关于东平广场项目第十期（北塔五层以上）施工图变更主要内容的事宜

根据甲方要求修改规划报建图，佛山市东平广场项目第十期（北塔五层以上）报建图2013.12版与2017.03版对比，修改以下内容，说明如下：

修改内容：五、24~35层平面图

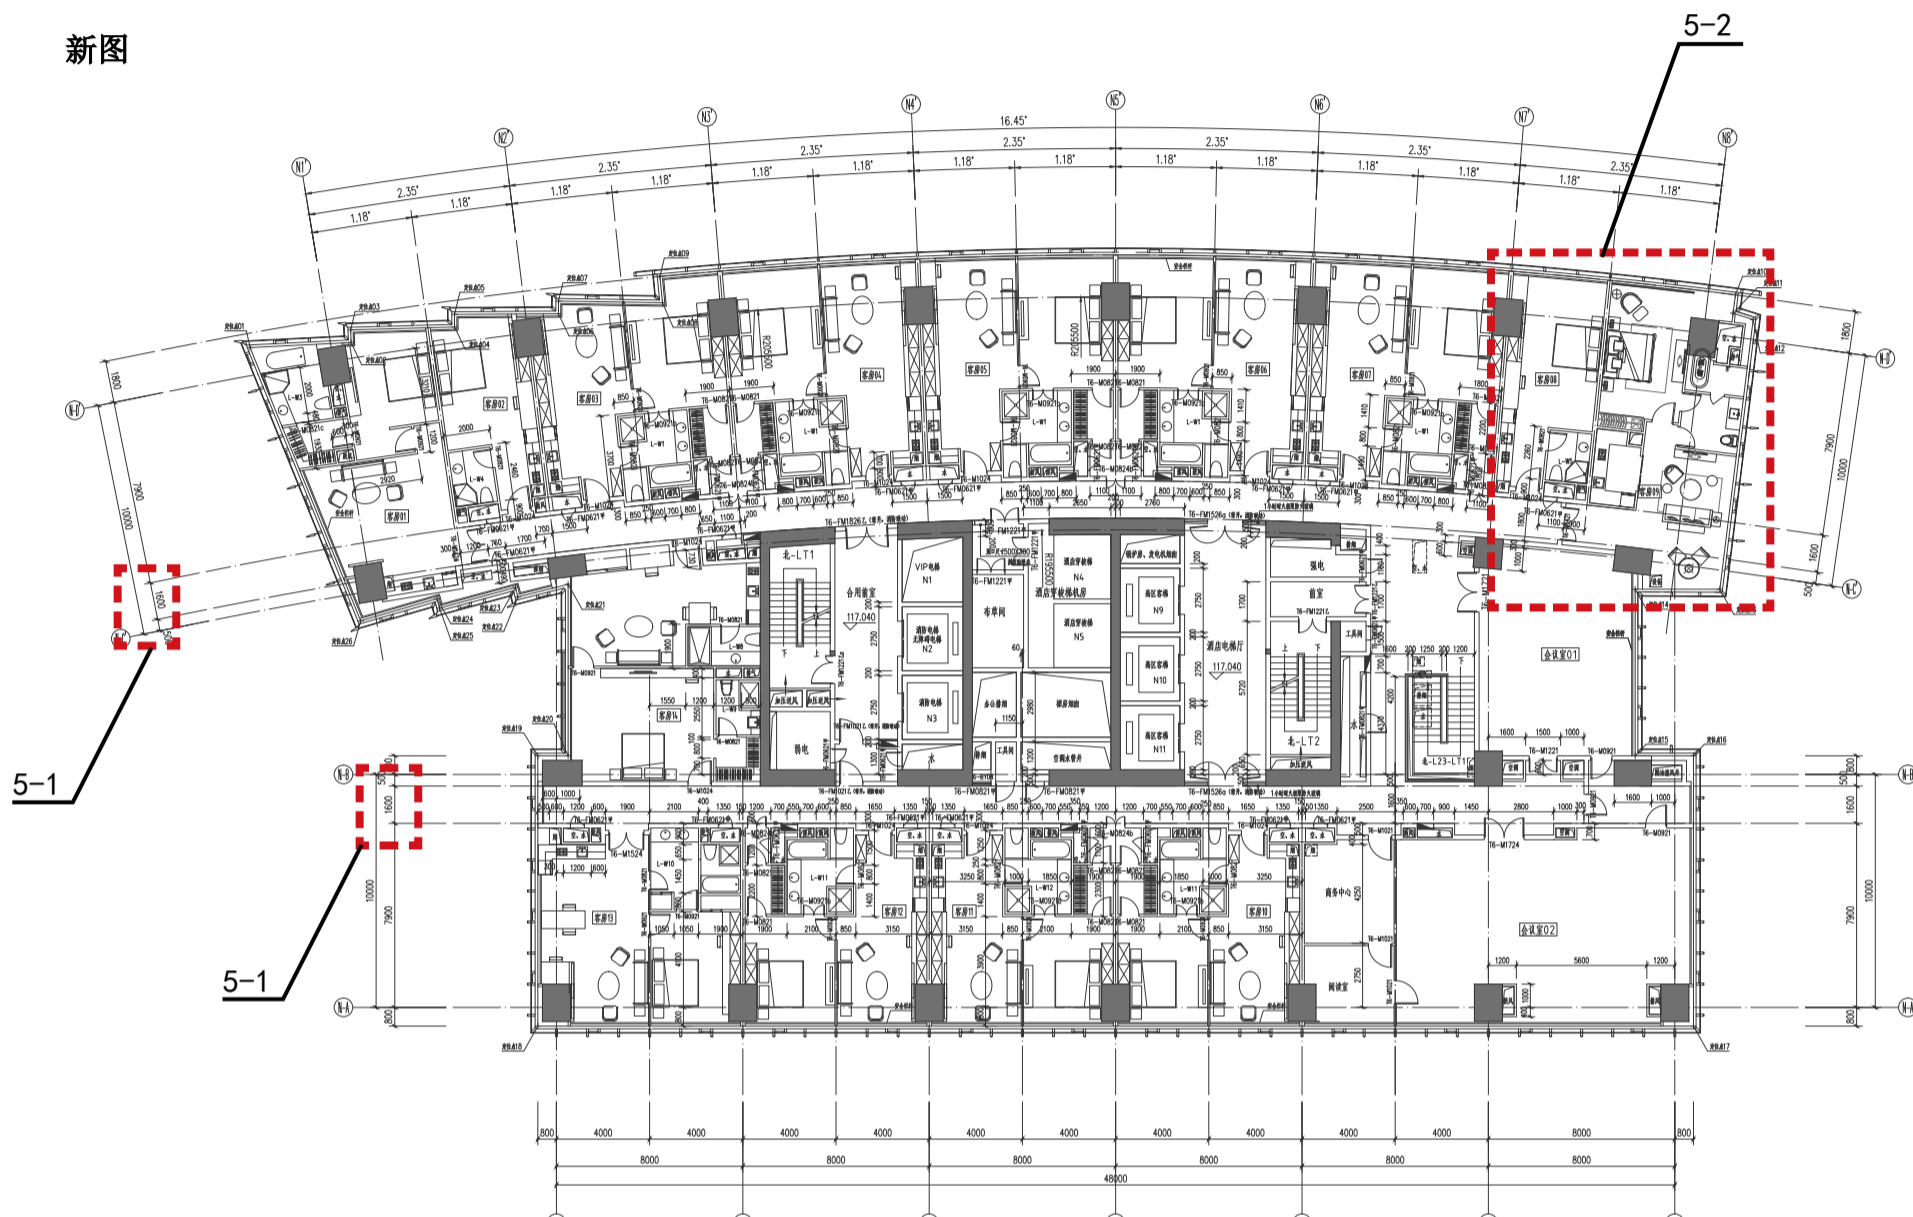
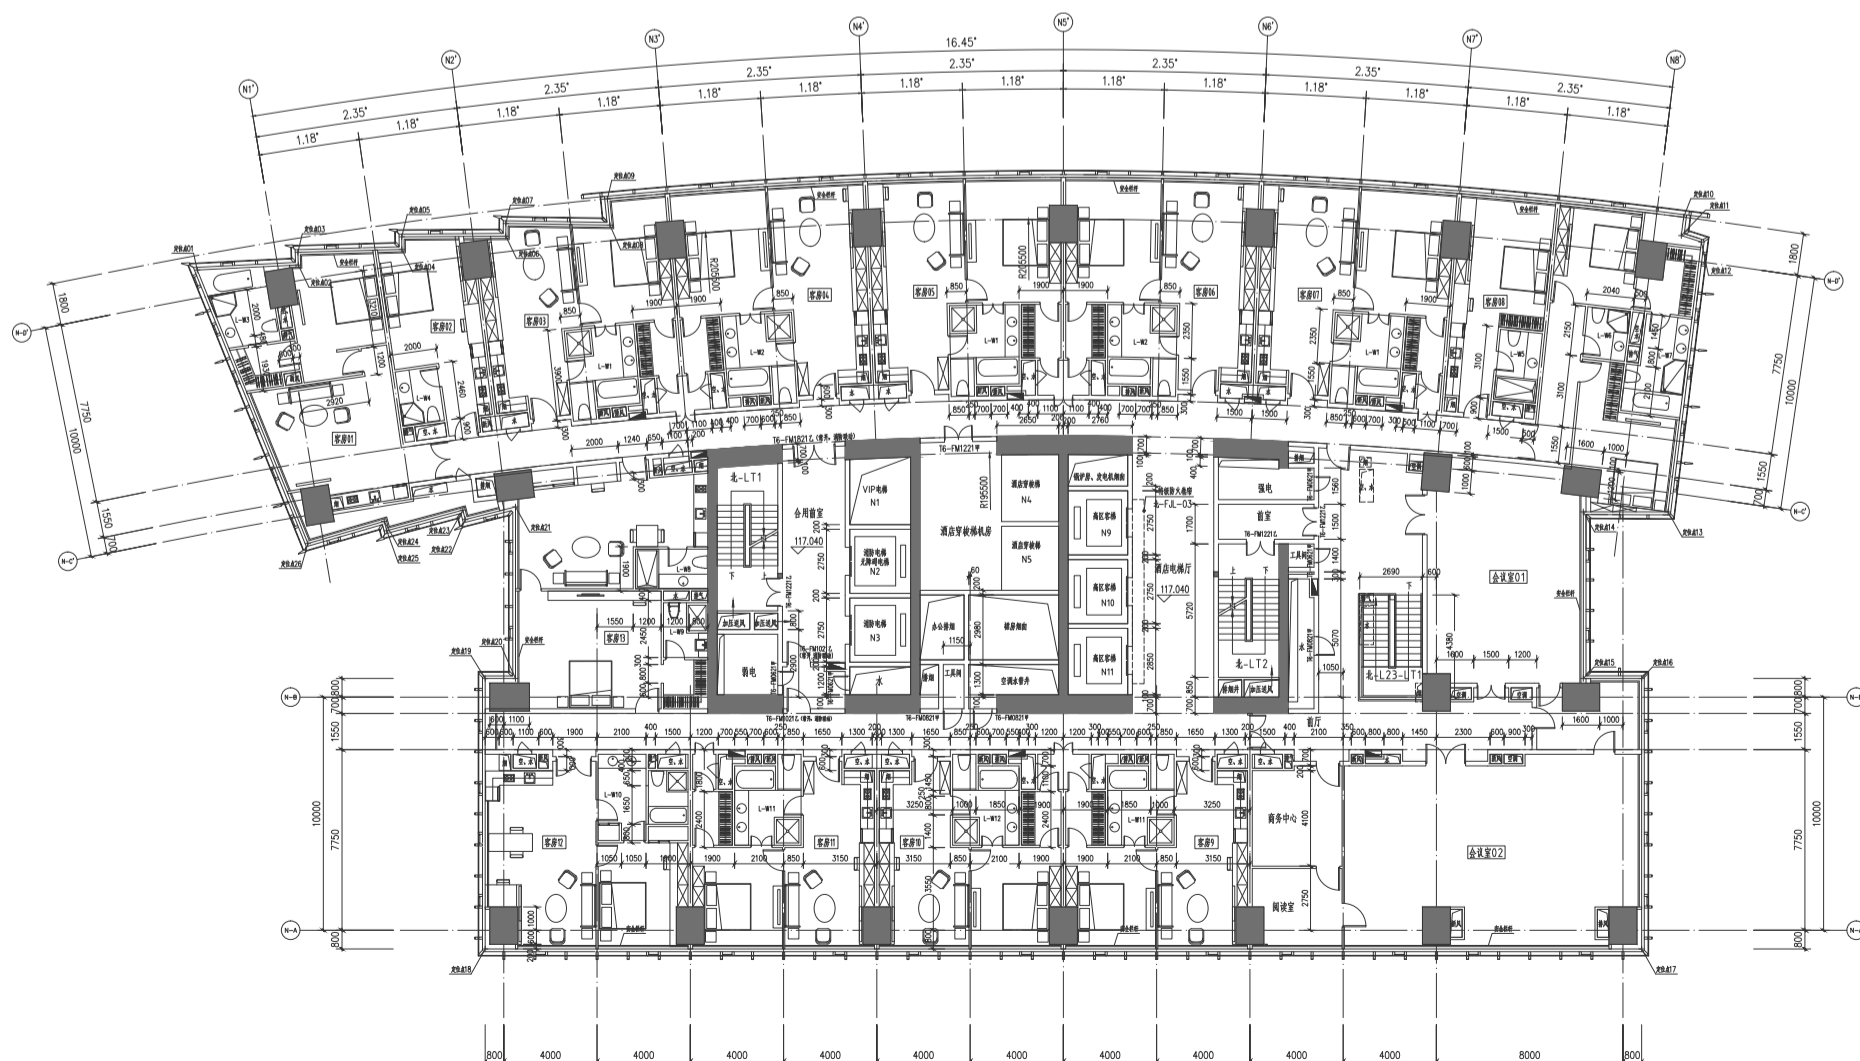
5-1、走道宽度由 1550 调整为 1600。

5-2、部分户型分隔调整。

修改内容：六、 37层平面图

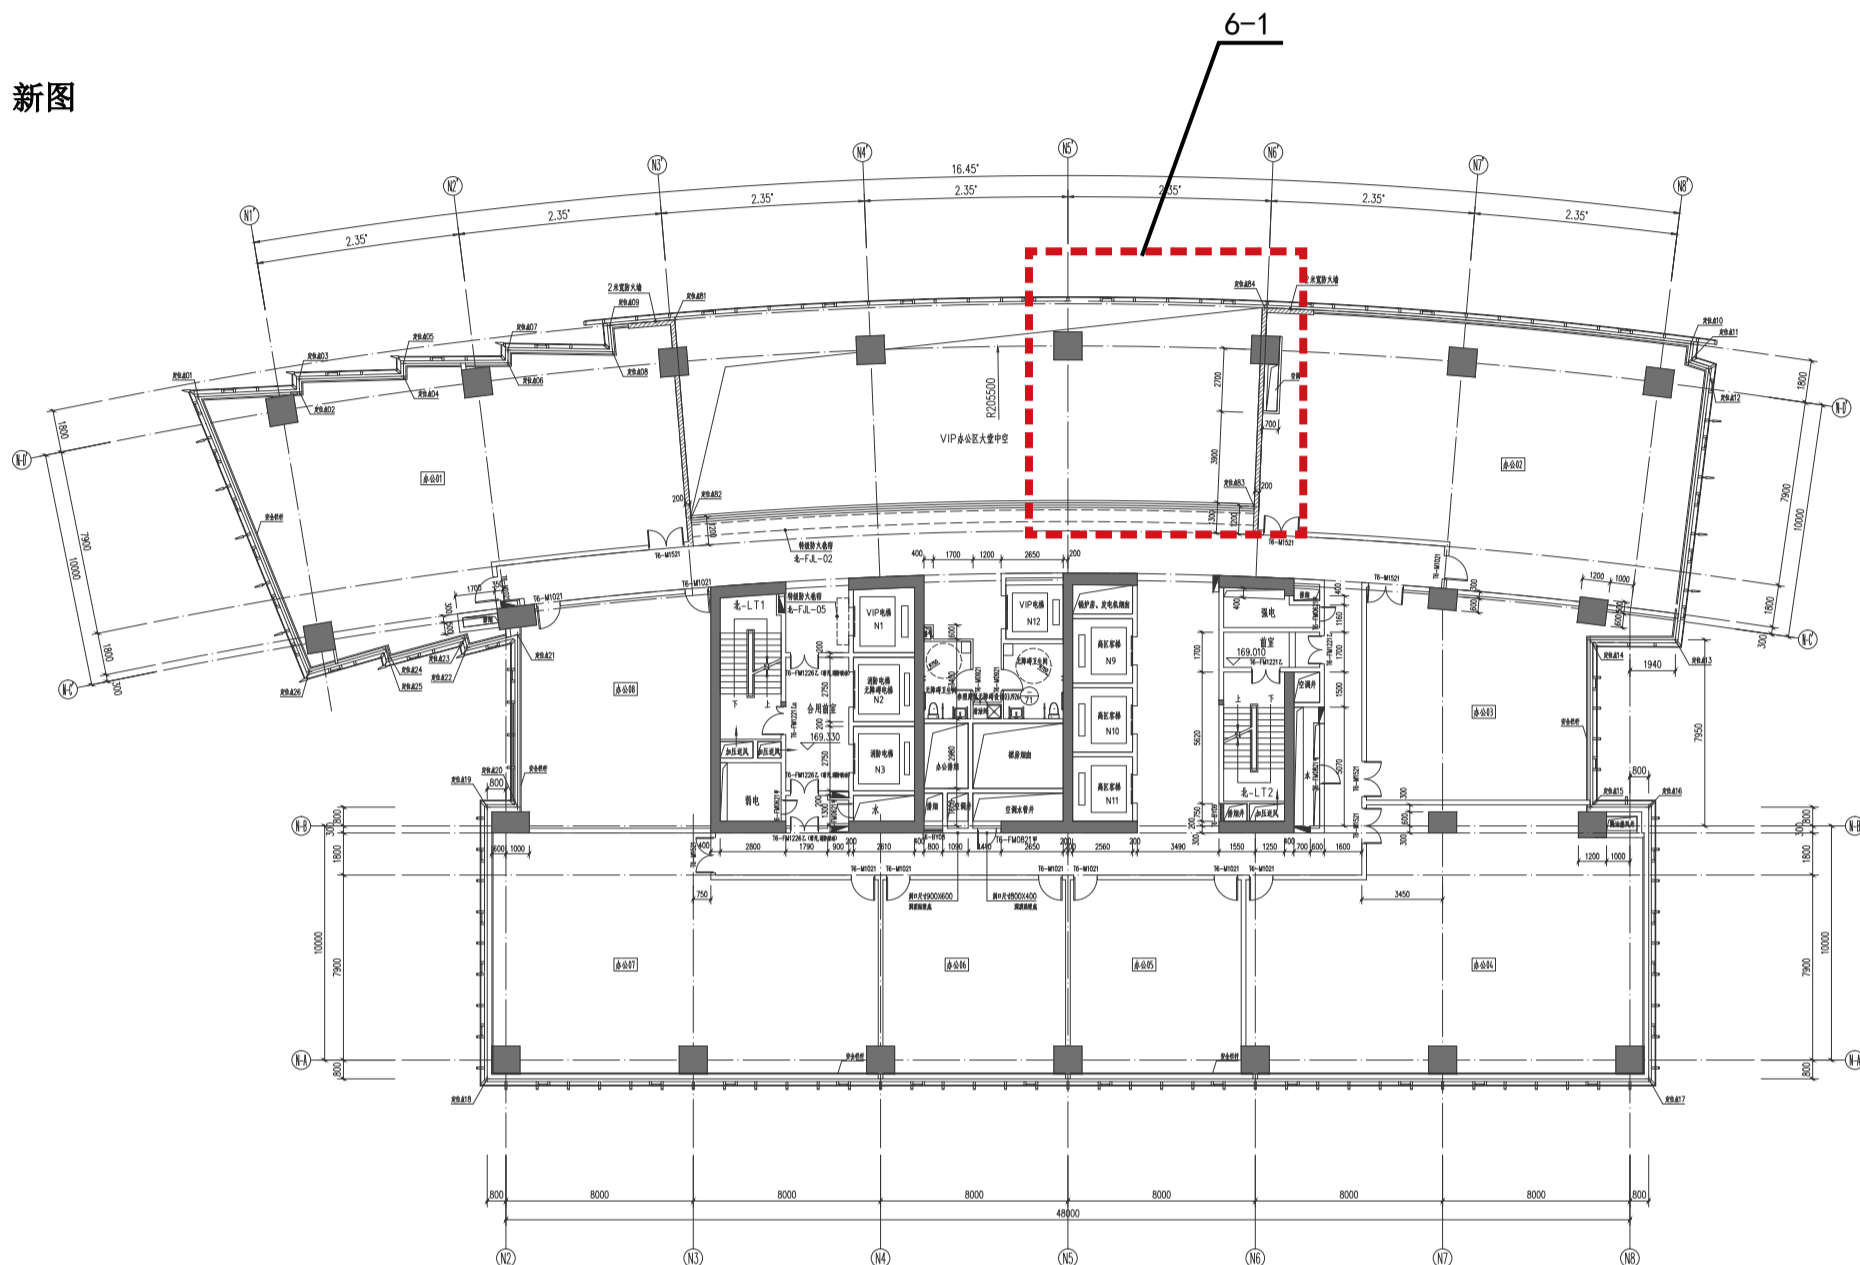
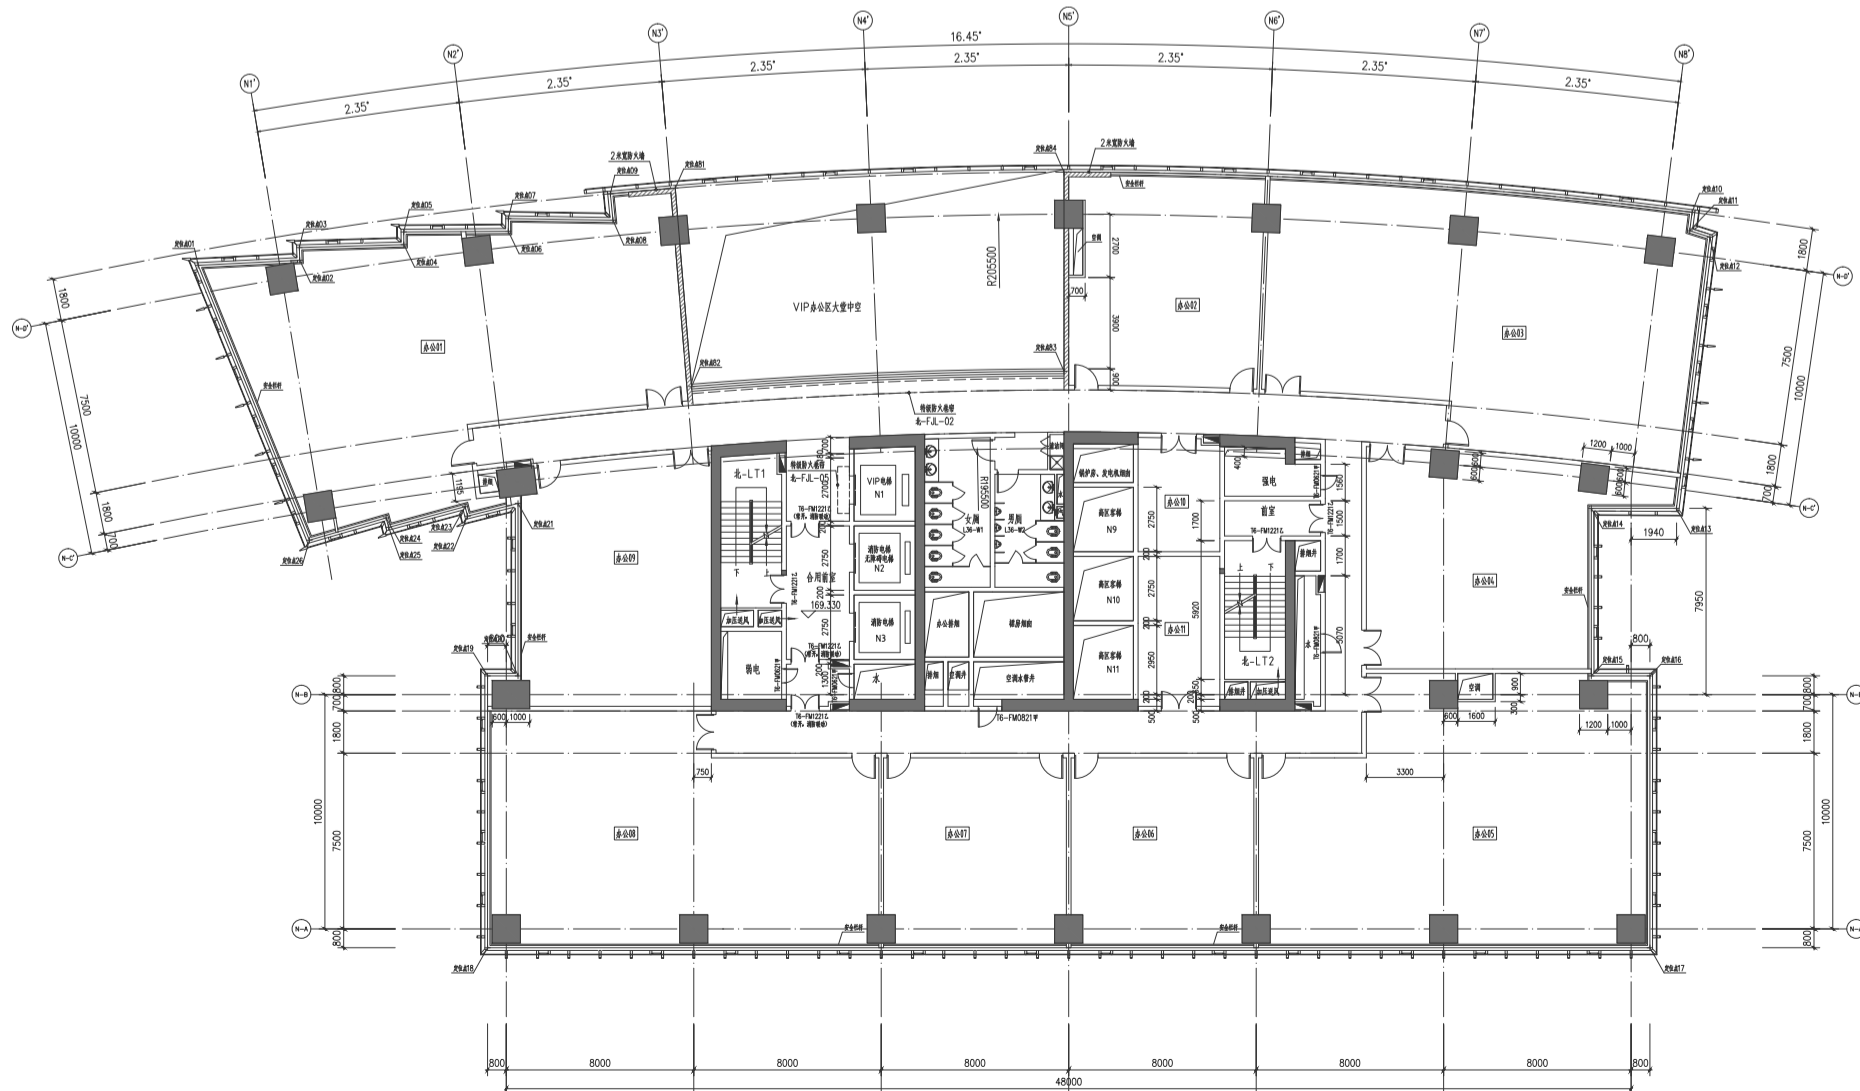
6-1、扩大办公区大堂及其上空的范围。
